Re: Podklady pro Moravskou Třebovou

Subject: Re: Podklady pro Moravskou Třebovou

v rámci EP pro OPŽP je navrženo opatření, kterým docílíme výši dotace **35 % - viz tabulka níže**. Pro vyšší podíl dotace je již problém s dosažením požadovaného průměrného součinitele tepla dle tabulky níže.

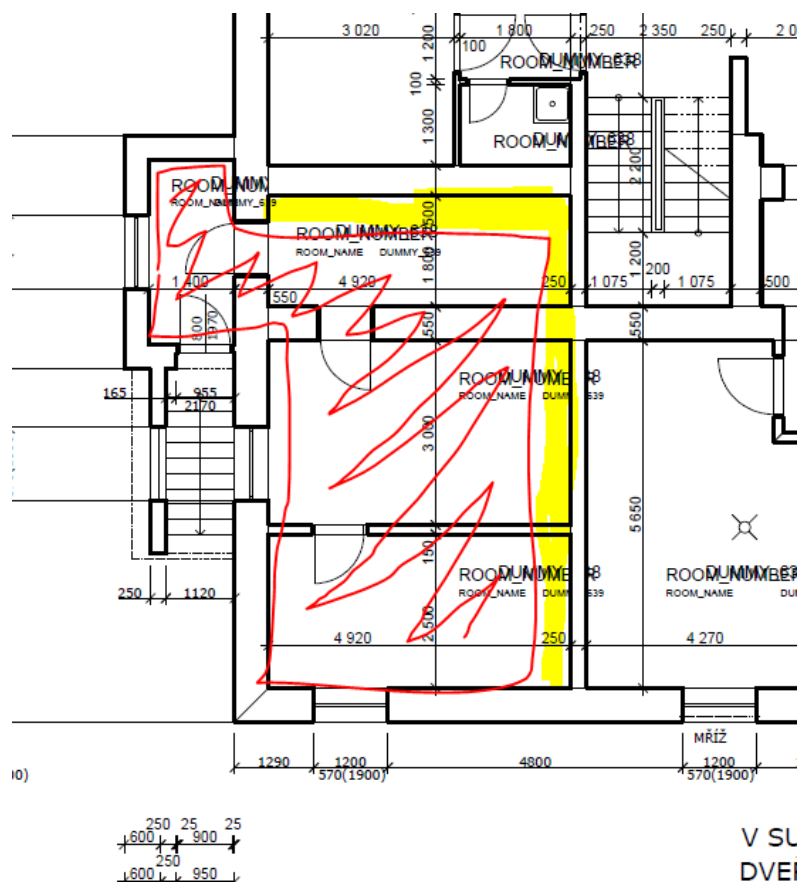
- výměna kovových dveří do kuchyně za nové plastové dveře ($U_d \leq 1,2$)

Plocha dveří (vytápěný prostor): 3,85 m²
